第 10 回多核種除去設備等処理水の取扱いに関する小委員会 当社説明資料 変更比較表

○ この度、小委員会で当社が説明した資料である「参考資料-1 データ集(出口濃度推移)」についてグラフに数値データが適切に反映されていない箇所があることを確認した。

資料3 多核種除去設備等処理水の性状について【p18】

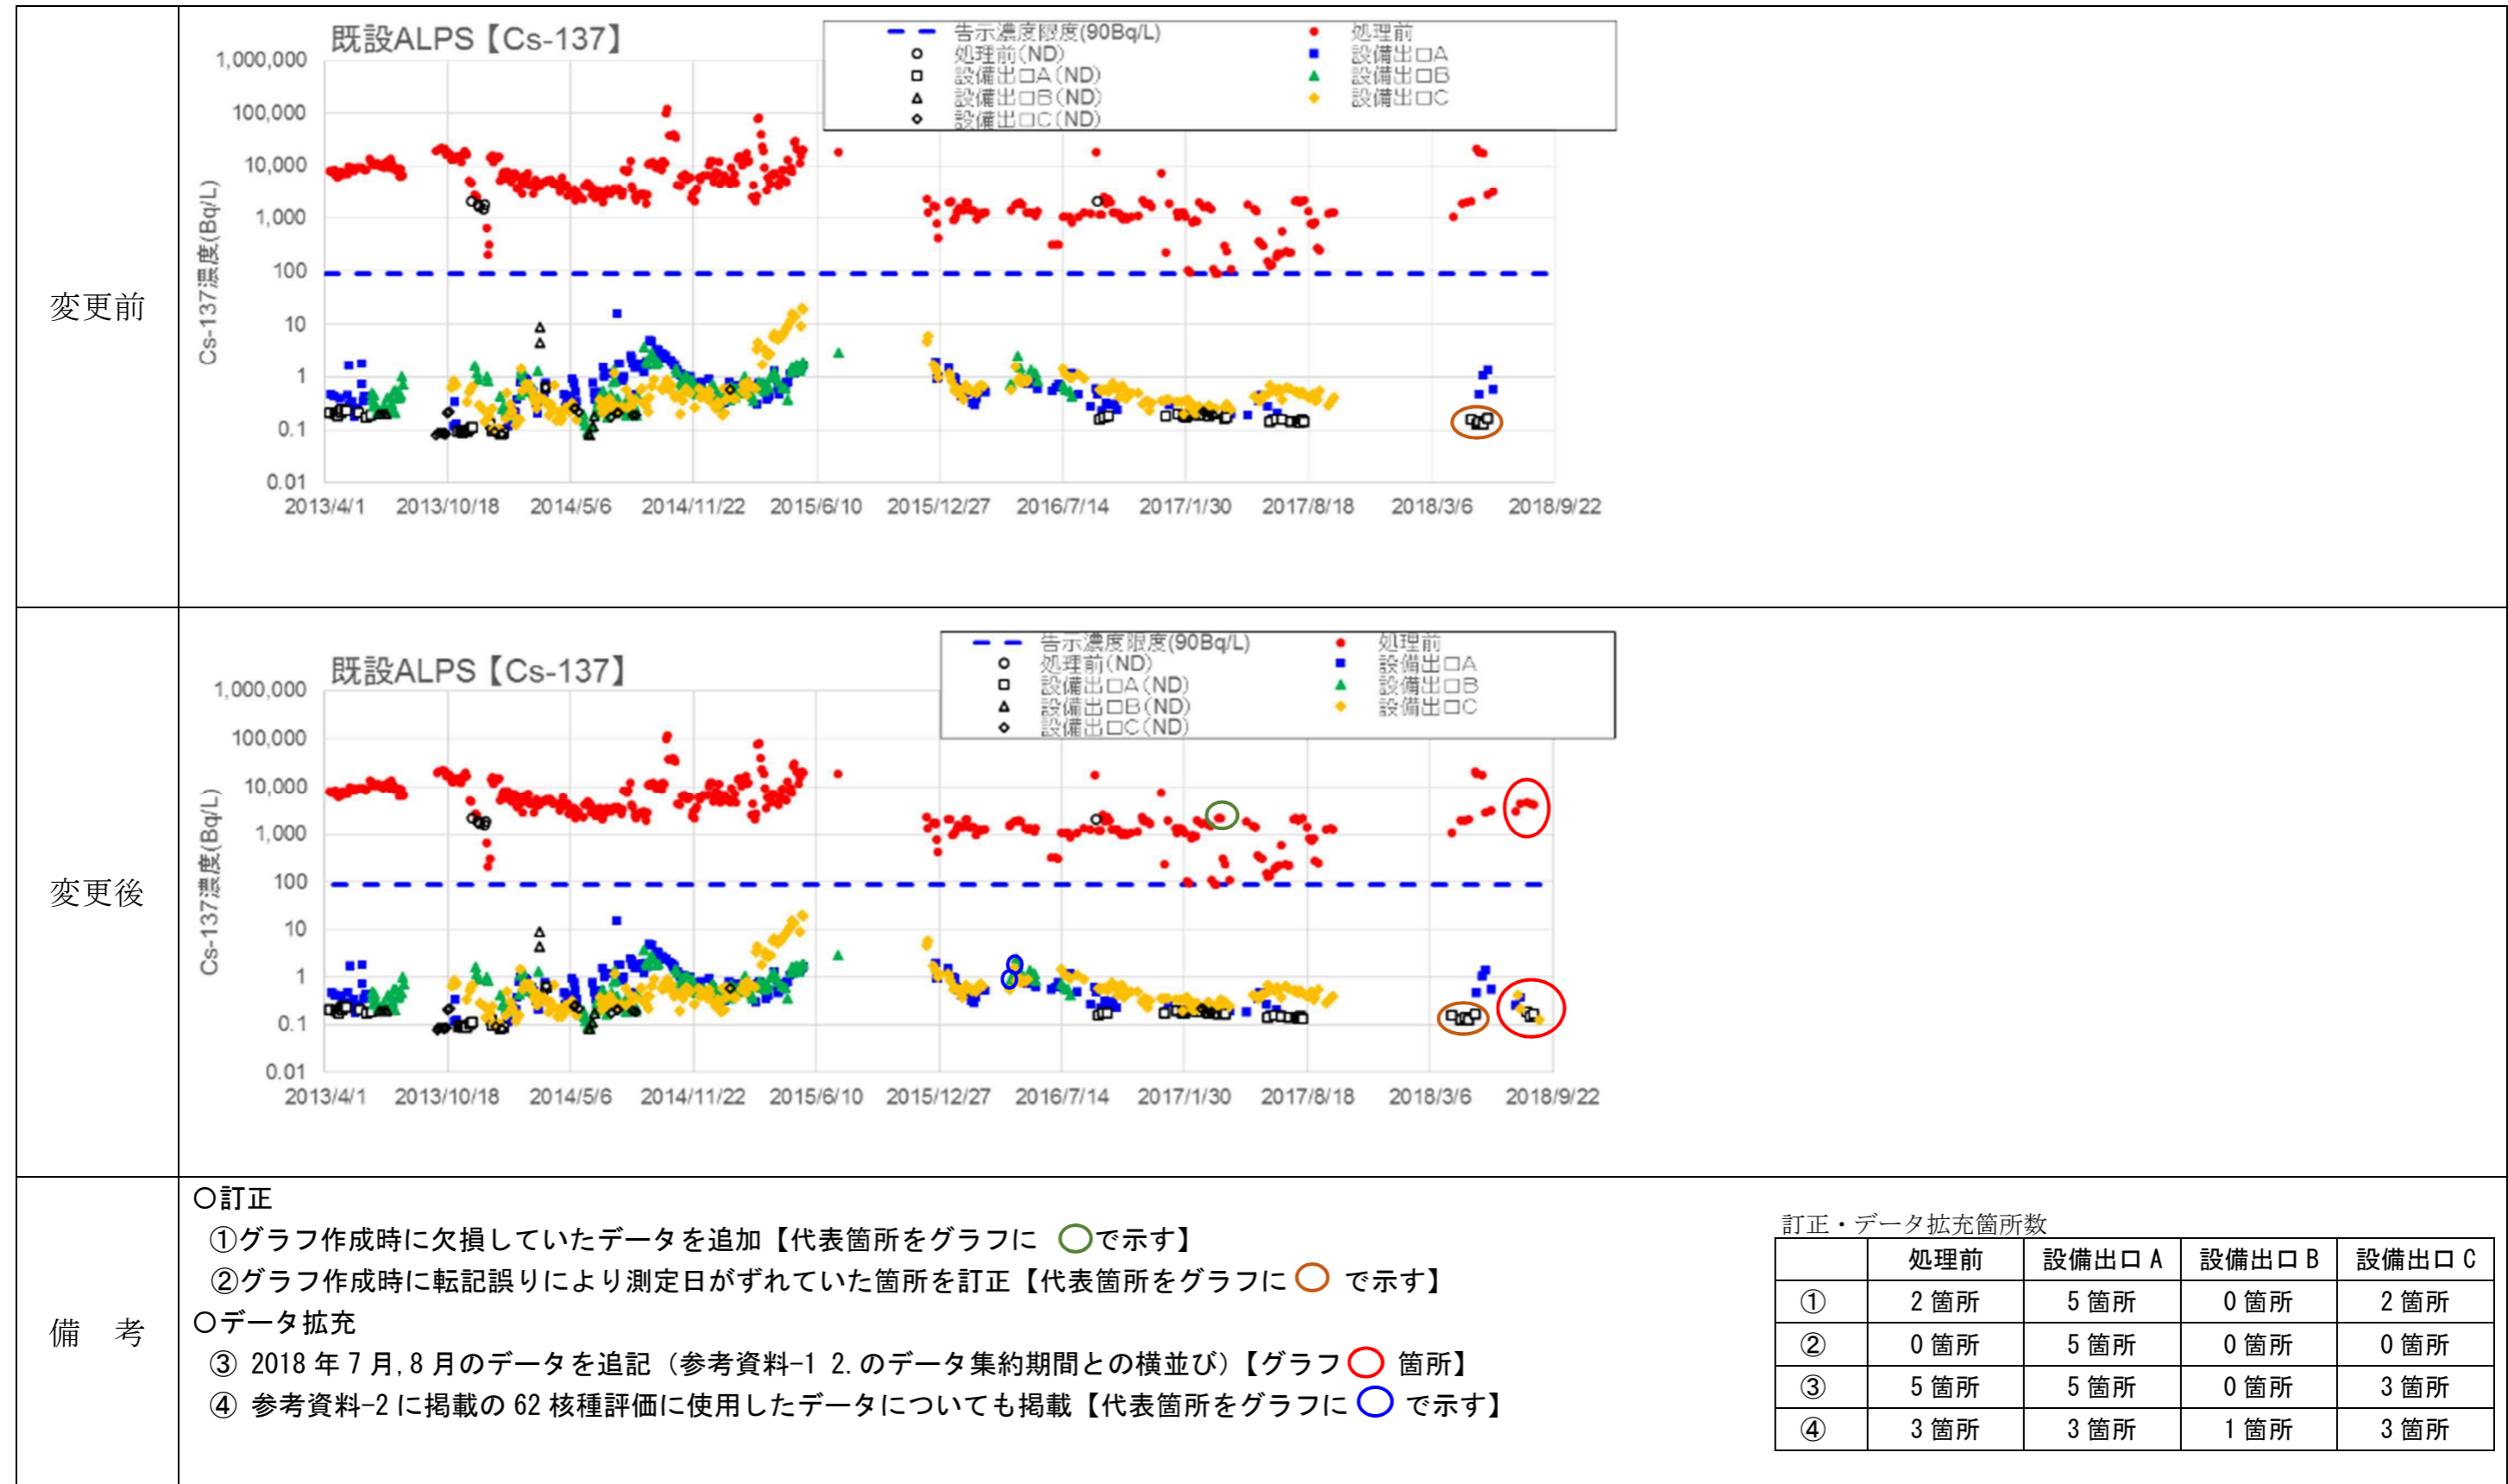
- ・参考資料-1の訂正に伴い、参考資料-1のグラフを呼び込んでいる p18 のグラフを訂正したグラフに差替え

<p>変更前</p>	<p>既設ALPS【Sr-90】(データ集より抜粋)</p> <p>既設ALPS【I-129】(データ集より抜粋)</p> <p>告示濃度限度(9E+0Bq/L)</p> <p>告示濃度限度(3E+1Bq/L)</p> <p>前処理設備の不具合【対策済】によりSr-90の設備出口濃度が高い</p> <p>【吸着塔増塔前】除去性能が低く吸着材を交換しても告示濃度限度同程度</p> <p>【吸着塔増塔後】吸着材を交換により告示濃度限度の1/100オーダーまで低減</p> <p>処理前</p> <p>設備出口A</p> <p>設備出口A (ND)</p> <p>設備出口B (ND)</p> <p>設備出口C (ND)</p> <p>設備出口B</p> <p>設備出口C</p>
<p>変更後</p>	<p>既設ALPS【Sr-90】(データ集より抜粋)</p> <p>既設ALPS【I-129】(データ集より抜粋)</p> <p>告示濃度限度(9Bq/L)</p> <p>告示濃度限度(30Bq/L)</p> <p>前処理設備の不具合【対策済】によりSr-90の設備出口濃度が高い</p> <p>【吸着塔増塔前】除去性能が低く吸着材を交換しても告示濃度限度同程度</p> <p>【吸着塔増塔後】吸着材を交換により告示濃度限度の1/100オーダーまで低減</p> <p>処理前</p> <p>設備出口A</p> <p>設備出口A (ND)</p> <p>設備出口B (ND)</p> <p>設備出口C (ND)</p> <p>設備出口B</p> <p>設備出口C</p>
<p>備考</p>	<p>抜粋元のグラフの修正に伴うグラフ差替え (変更比較表 p9, 21 参照)</p>

参考資料1 ALPS 処理水データ集(出口濃度推移)【p2】

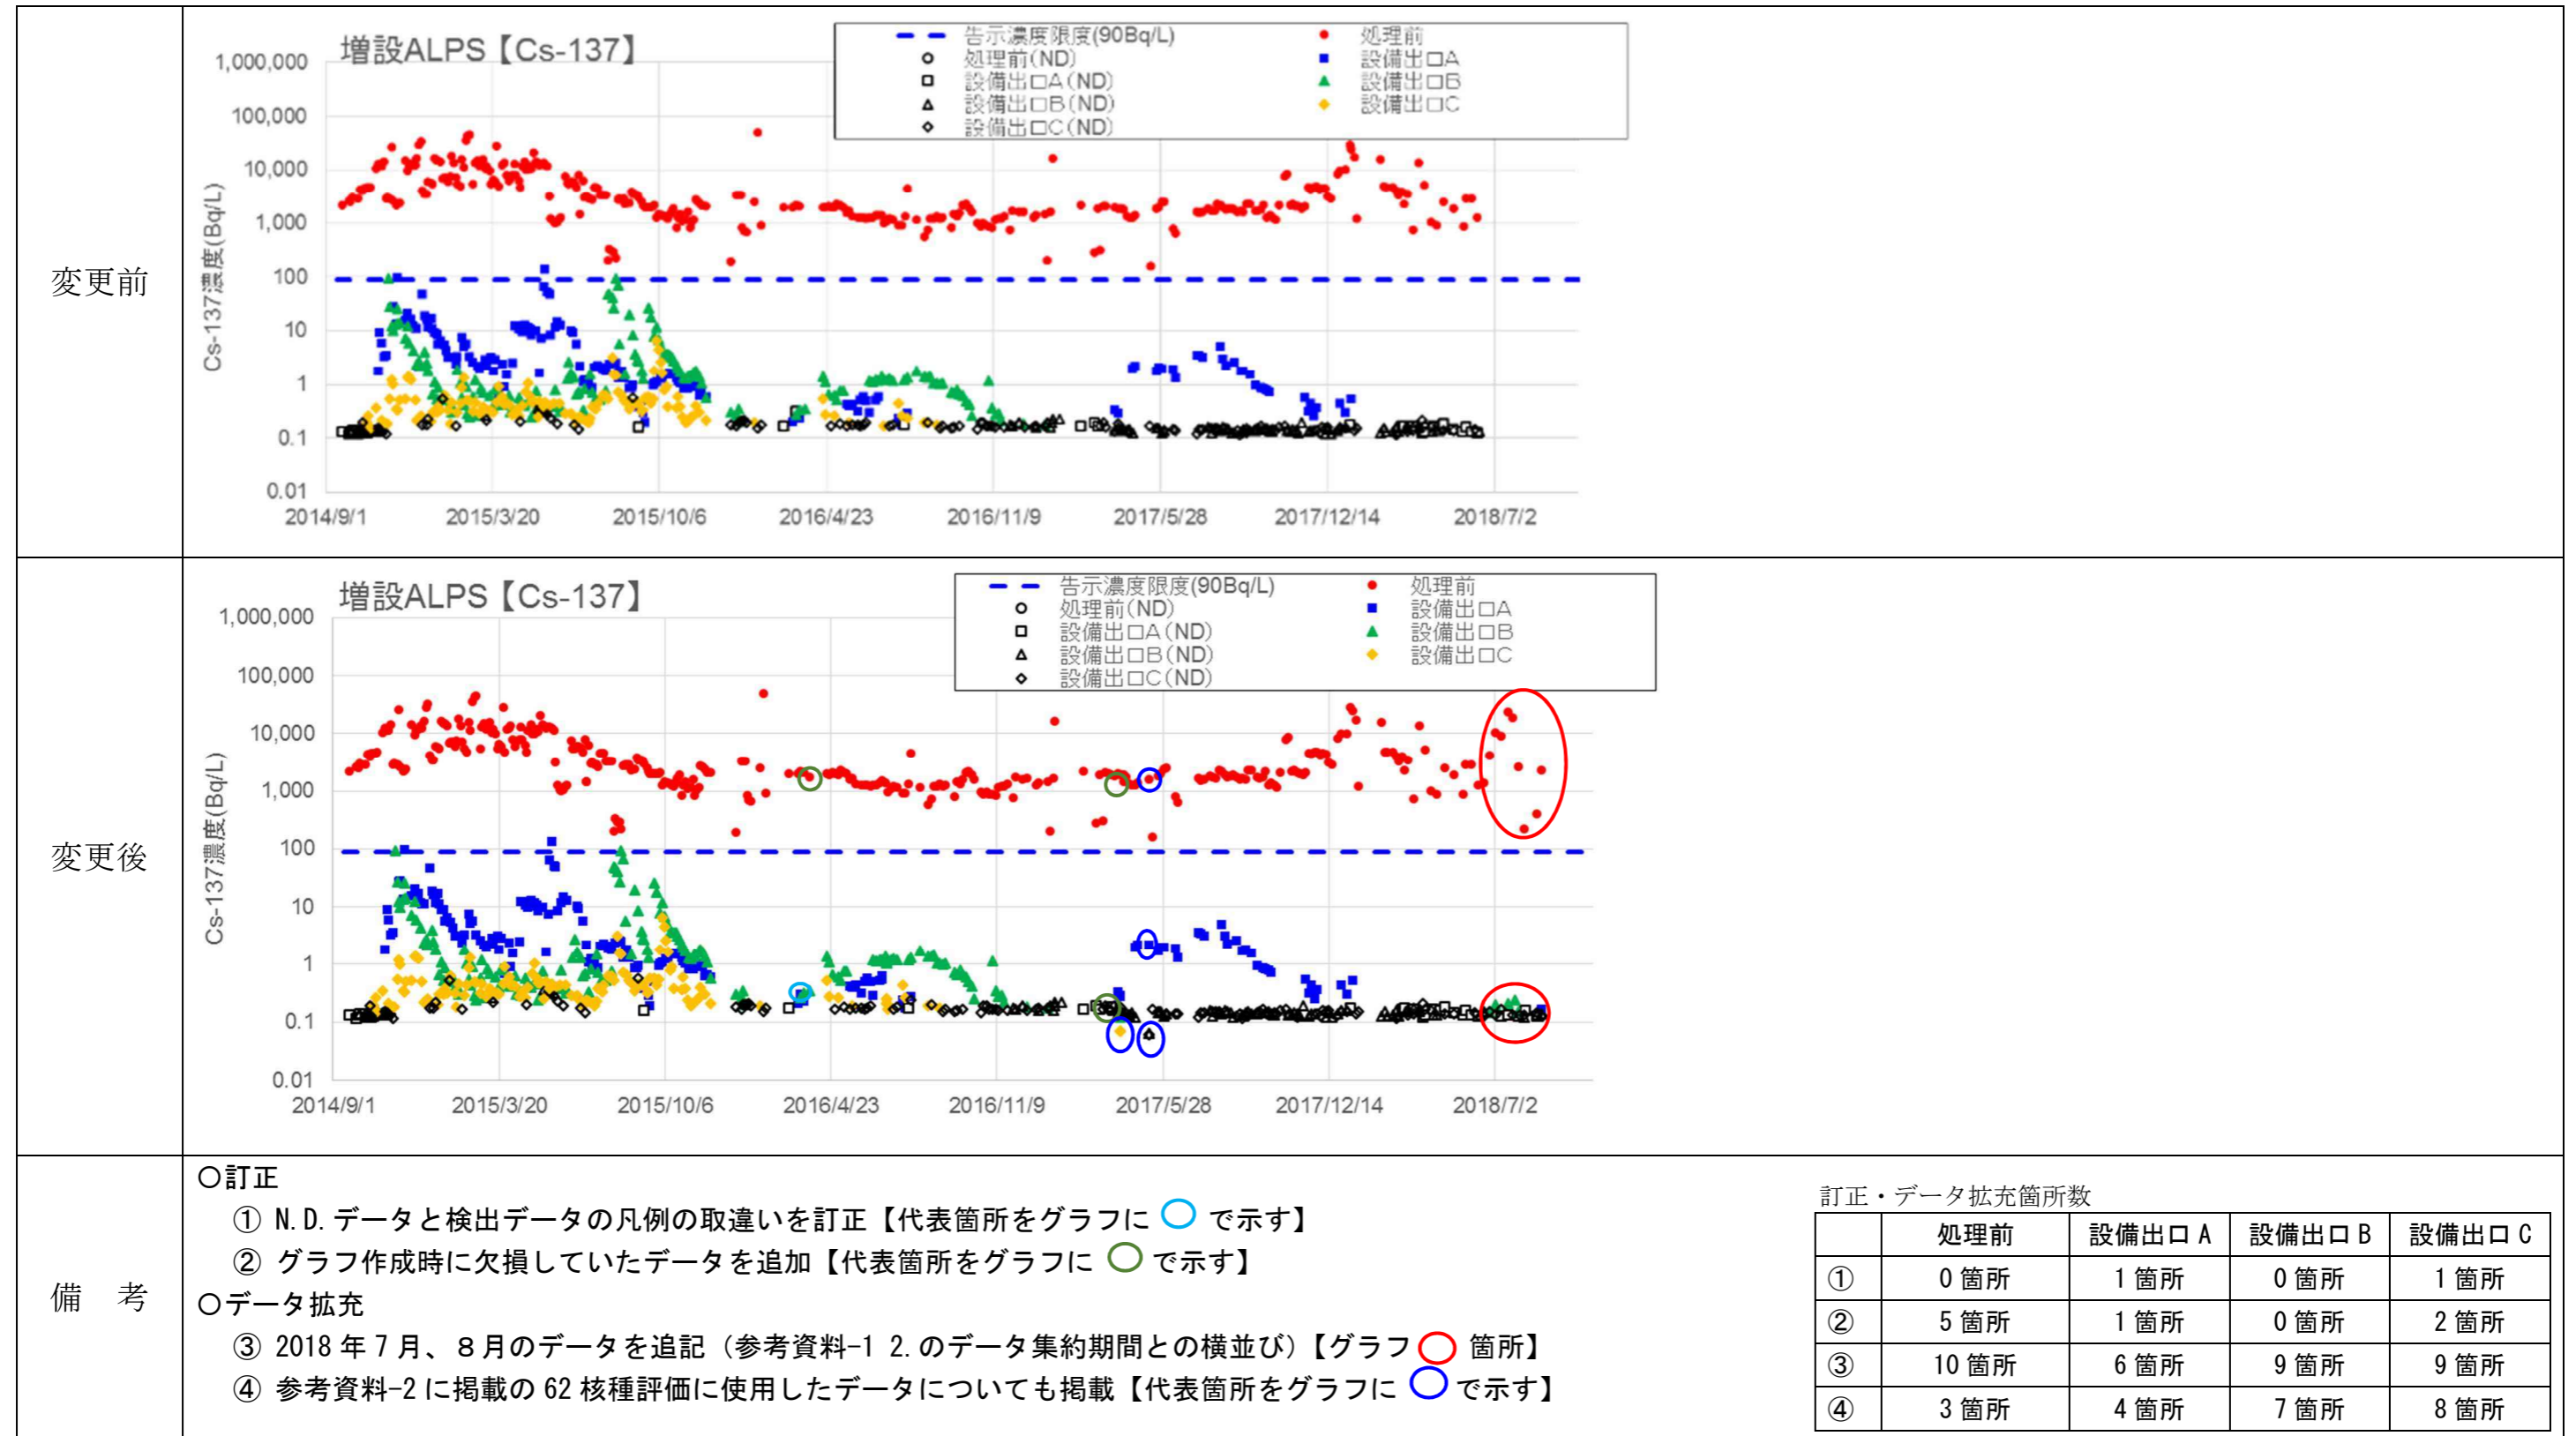
① 掲載すべき核種のデータとは異なる核種のデータを掲載していたため訂正

- ・既設 ALPS Cs-134 の処理前のデータについて、既設 ALPS Cs137 の処理前のデータを掲載していたため訂正

- ・既設 ALPS Co-60 の設備出口 B 及び設備出口 C のデータについて、既設 ALPS Cs-134 の設備出口 B 及び設備出口 C データを掲載していたため訂正

② N. D. 値（資料凡例で言うと□(白ぬき)）と検出値（凡例で言うと■(塗り潰し)）の凡例を取違えていたため訂正

③ グラフ作成の過程において元データからの転記誤りによりデータが欠損しグラフ上に掲載されていなかった

④ グラフ作成の過程において元データからの転記誤りにより不要なデータがグラフ上に掲載されていた。

⑤ グラフ作成の過程において元データからの転記誤りにより測定日はずれてグラフ上に掲載されていた。

参考資料1 ALPS 処理水データ集(出口濃度推移)【p6】

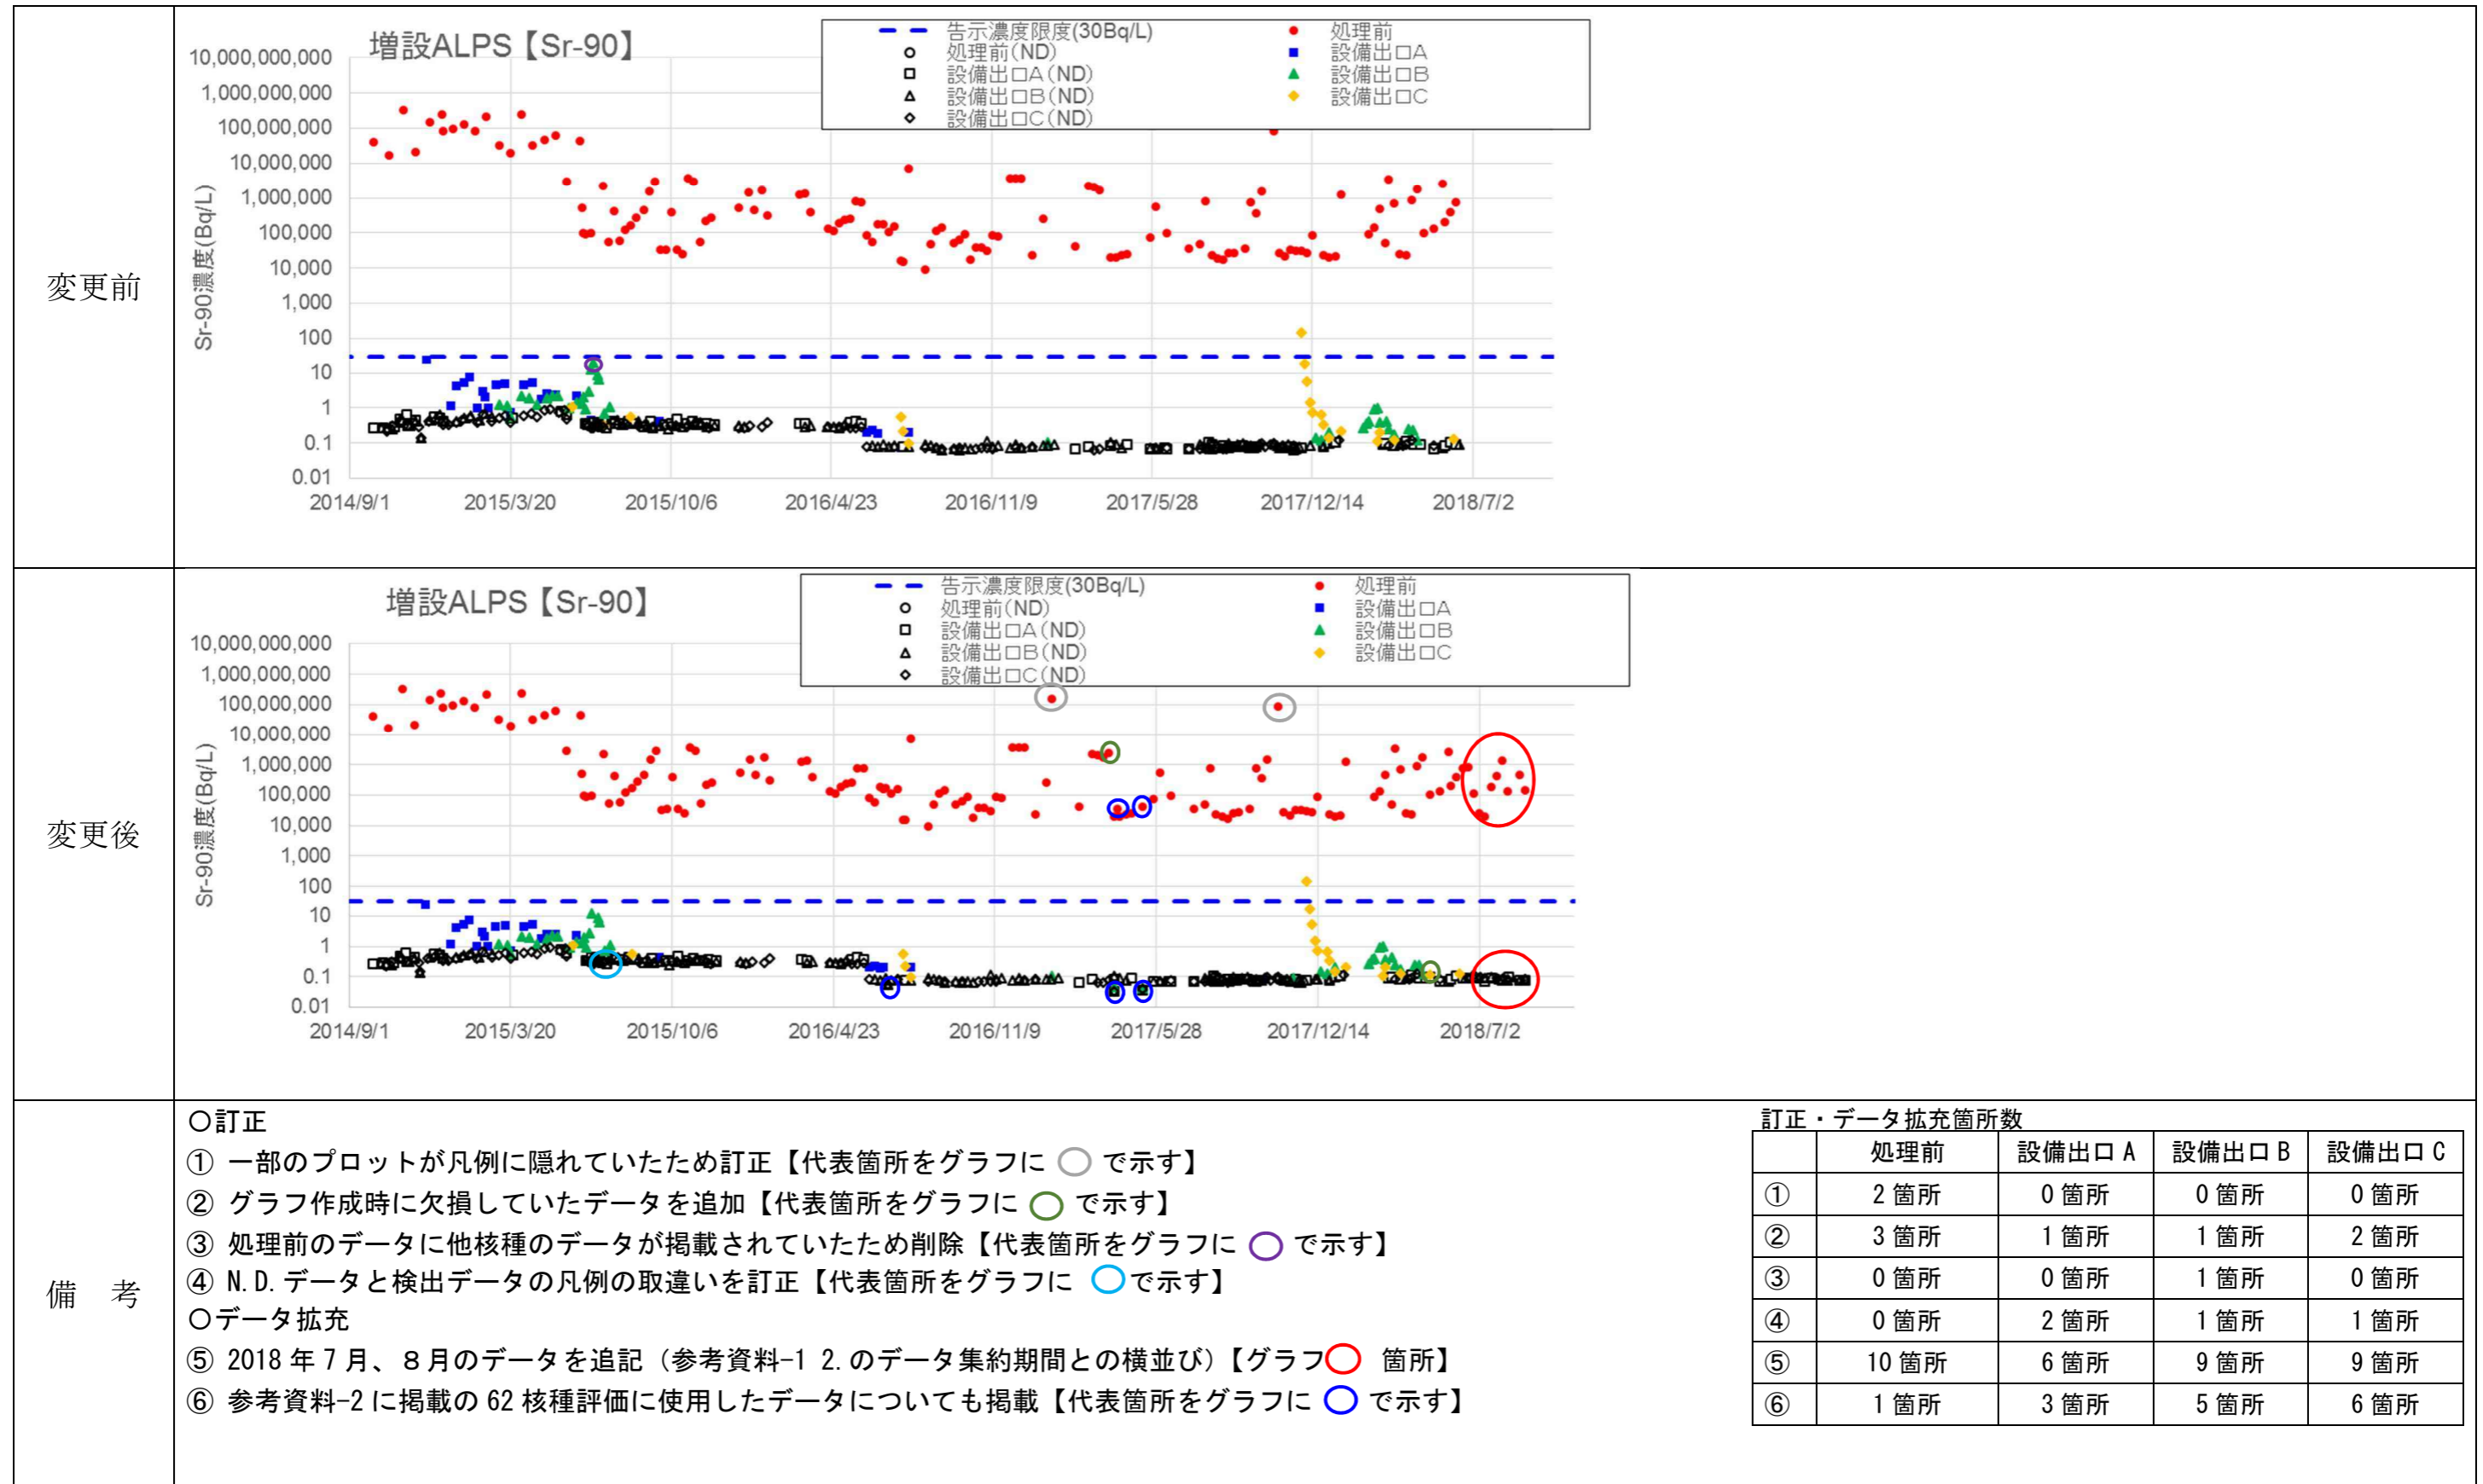
- 訂正
- ① 一部のプロットが凡例に隠れていたため訂正【代表箇所をグラフに ○ で示す】
 - ② グラフ作成時に欠損していたデータを追加【代表箇所をグラフに ○ で示す】
 - ③ 処理前のデータに他核種のデータが掲載されていたため削除【代表箇所をグラフに ○ で示す】
 - ④ N. D. データと検出データの凡例の取違いを訂正【代表箇所をグラフに ○ で示す】
- データ拡充
- ⑤ 2018年7月、8月のデータを追記(参考資料-1 2.のデータ集約期間との横並び)【グラフ○ 箇所】
 - ⑥ 参考資料-2に掲載の62核種評価に使用したデータについても掲載【代表箇所をグラフに ○ で示す】
